INTERVENTI DI REALIZZAZIONE DEL CAPPING FINALE
E RIPRISTINO DELLE CONDIZIONI AMBIENTALI NECESSARIE ALLA
GESTIONE POST-OPERATIVA
DELLA DISCARICA CONTROLLATA CONSORTILE
IN LOC. “MONTE PAZZA” – BONO (SS)

PERIZIA DI VARIANTE N°1

RELAZIONE E QUADRO ECONOMICO

1.2.2. Modifica della localizzazione della canala perimetrale nel lato est

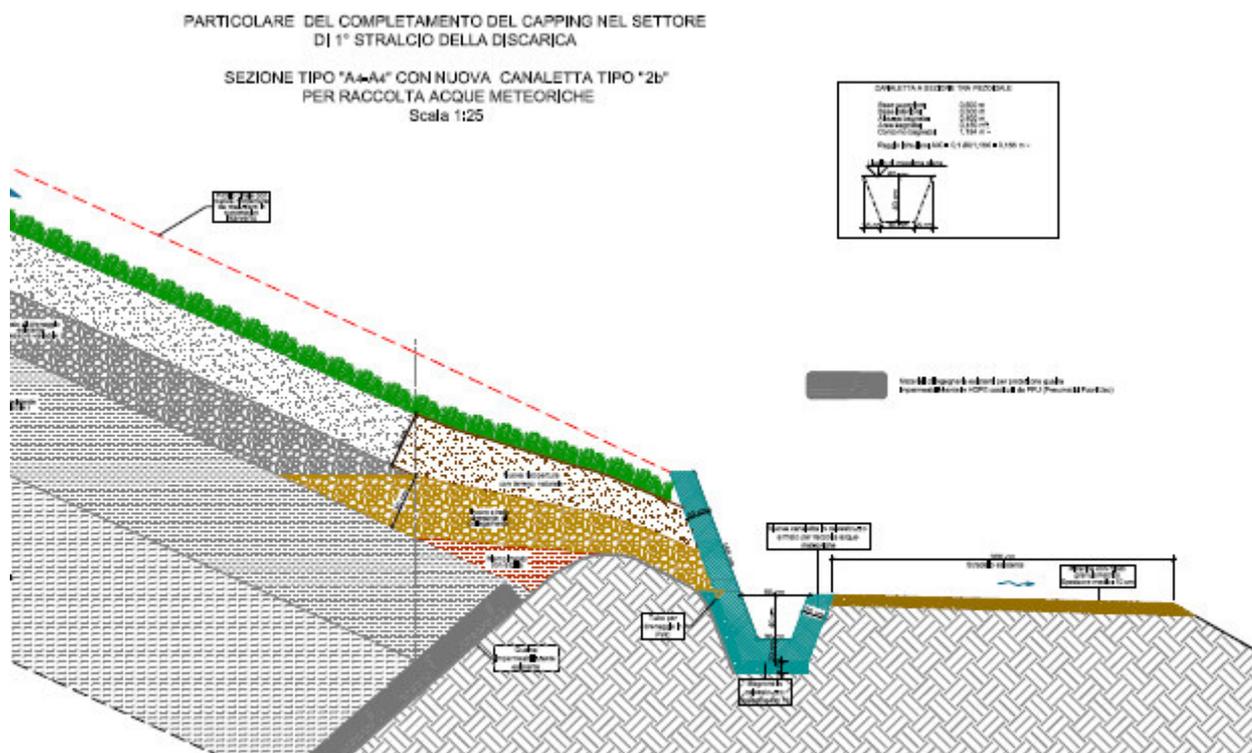
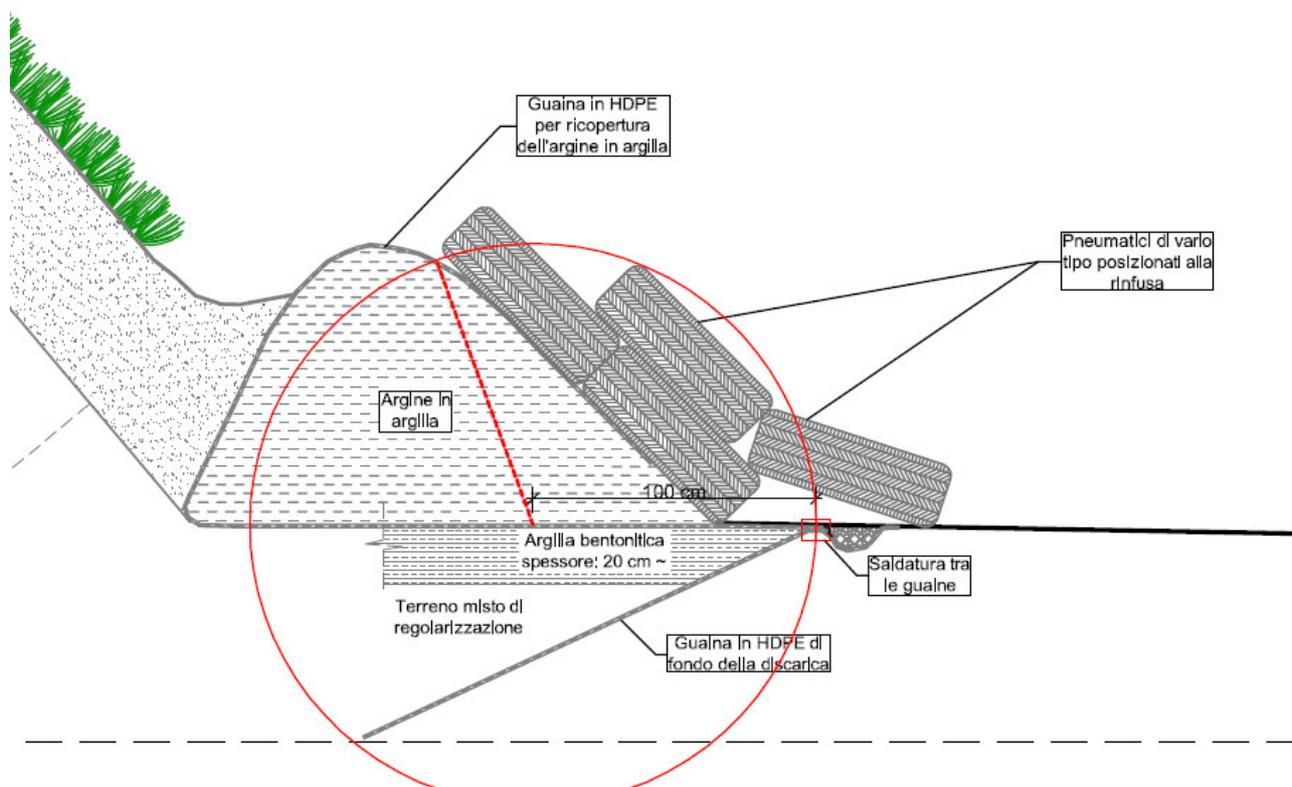
Relativamente alla situazione dell'argine perimetrale del lato est, cioè del lato adiacente al settore gradonato del lotto n.1, si è riscontrata una situazione differente rispetto a quanto previsto nel progetto e che non emergeva nei sopralluoghi relativi all'esame dello stato dei luoghi eseguiti in fase di progettazione definitiva/esecutiva.

Di seguito si presenta un'immagine fotografica (*scattata nel 2016 in periodo estivo*) che esemplifica la situazione iniziale.

Si nota l'argine perimetrale di delimitazione della discarica, rivestito con guaina in HDPE su cui sono appoggiati i pneumatici con funzione di protezione. Su questa base è stato impostato l'intervento progettuale di realizzazione della canale esterna di raccolta delle acque meteoriche di ruscellamento, secondo lo schema grafico di seguito riportato.

Lo schema progettuale prevedeva, in sintesi:

- a) l'appoggio della canale sull'estradosso dell'argine di delimitazione, previa sua riprofilatura per garantire l'ottimale appoggio della spalletta e contenere l'ingombro dell'intera canale sullo stradello laterale, utile per le periodiche operazioni di manutenzione e controllo;
- b) la realizzazione di un elemento di raccordo tra la scarpata e la canale, costituito da un cuscino di argilla sormontato da uno strato drenante e da uno strato di terreno superiore, necessario per evitare l'accumulo delle acque di ruscellamento in zona interna alla discarica, come avviene attualmente.

Lo schema progettuale è impostato sul fatto che l'intradosso dell'argine rappresenta la sponda interna della discarica, realizzata in trincea.

All'avvio delle operazioni di realizzazione della canaletta perimetrali, sono stati rimossi i pneumatici di protezione e sono stati avviate le operazioni di scavo, necessarie per impostare sul terreno il fondo della canaletta, precedute da appositi saggi in settori limitati.

I saggi hanno evidenziato che al di sotto dell'argine perimetrale, realizzato completamente in argilla, era presente una seconda guaina disposta orizzontalmente e, al di sotto di quest'ultima, una terza guaina saldata a quella orizzontale e che si inseriva in modo obliquo nel terreno. Tra la seconda e la terza guaina è presente uno strato di argilla bentonitica dello spessore medio di circa 20 cm.

In sostanza la delimitazione della discarica nel lato est non è rappresentata dall'argine perimetrale, come poteva evincersi dalla situazione iniziale (v. foto precedente), ma risulta più a valle di circa 50÷100 cm in corrispondenza della saldatura tra la seconda e terza guaina, che individua il reale perimetro.

Stante questo riscontro, non si è potuto seguire perfettamente lo schema progettuale originario per l'impossibilità di eseguire lo scavo necessario per impostare il fondo della canale nel terreno: tale scavo infatti avrebbe causato non solo l'eliminazione dello strato di argilla bentonitica, ma soprattutto la rottura della guaina della sponda, evenienza assolutamente da evitare per garantire l'efficienza dell'impermeabilizzazione della sponda interna.

- a) realizzare la canale totalmente fuori terra sopra la seconda guaina;
- b) spostare la canale completamente all'esterno, oltre la saldatura tra la seconda e terza guaina.

La prima soluzione è stata scartata per motivi tecnico-economici. Infatti con tale soluzione non può essere assicurata la perfetta stabilità della canale, che risulterebbe impostata su un substrato di argilla bentonitica rivestito con guaina, assolutamente non idoneo a garantire nel tempo la stabilità dell'opera in c.a.. Peraltro la realizzazione di un'ulteriore base d'appoggio con pietrame di adeguato spessore (non inferiore a 50 cm), oltre a non fornire comunque le necessarie garanzie di efficienza e staticità nel tempo (*sarebbe sempre impostato su una base inferiore realizzata con guaina e sottostante argilla*), renderebbe l'intervento molto oneroso (*sarebbe necessario anche un muro in cls armato per il contenimento dello strato di base*) e poco funzionale per le difficoltà degli interventi di manutenzione e pulizia della canale, che risulterebbe totalmente in elevazione con la spalletta esterna a quota non inferiore a 130 cm e la spalletta interna a quota superiore ai 200 cm.

La soluzione b) appare quella più idonea e funzionale, in quanto viene realizzata completamente all'esterno della discarica, mantiene nella sostanza la stessa impostazione del progetto originario pur richiedendo un ampliamento dell'elemento di raccordo. Le uniche criticità sono rappresentate:

2.2. Nuova disposizione della canaletta perimetrale lato est

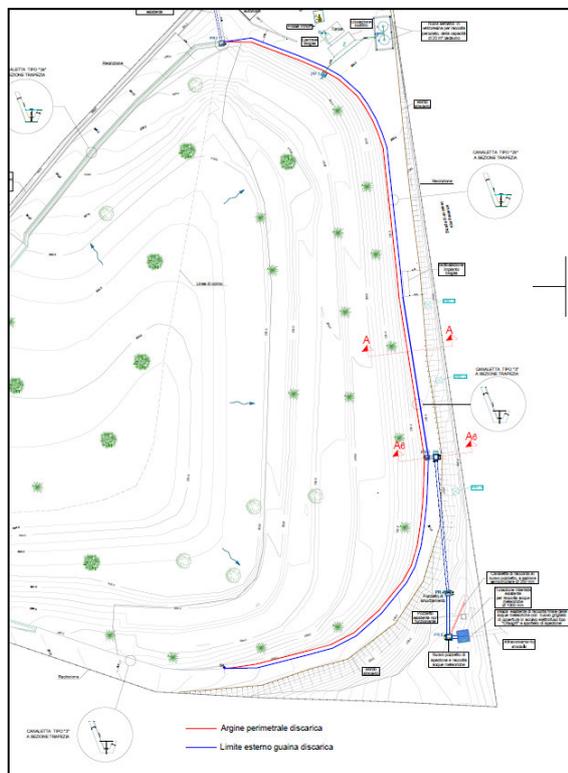
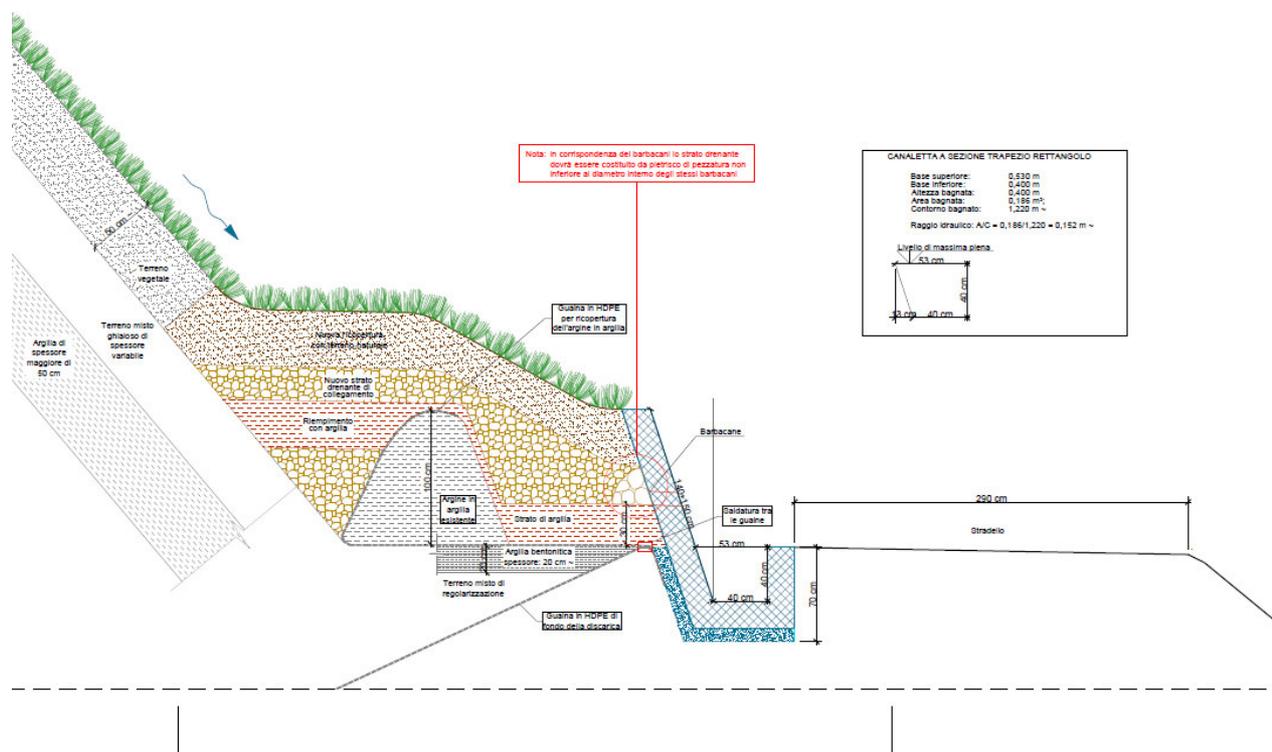
La delimitazione rappresentata dall'argine perimetrale e la nuova delimitazione scaturita dai riscontri in situ (v. par. 1.2.2) è presentato nella figura seguente (*cromatismo rosso l'argine perimetrale esistente; cromatismo azzurro la nuova delimitazione*).

In riferimento alla canaletta lato est, si riporta di seguito la sezione tipo della soluzione prescelta (vedi tavola grafica 6B- prima sezione).

In sintesi gli interventi in variante consistono nella:

- riprofilatura dell'argine interno e rivestimento con strato di argilla;
- posa in opera di un ulteriore strato di argilla di spessore non inferiore a 30 cm sopra lo strato di argilla bentonitica esistente, in modo da creare uno strato minerale compattato impermeabile di spessore non inferiore a 50 cm, con interposta la guaina in HDPE;
- proseguimento dello strato drenante e del terreno di ricoprimento per garantire la captazione delle acque di ruscellamento e sub-superficiali nella canale laterale;
- realizzazione della canale all'esterno dell'ultima guaina, con fondo immerso direttamente sul terreno.
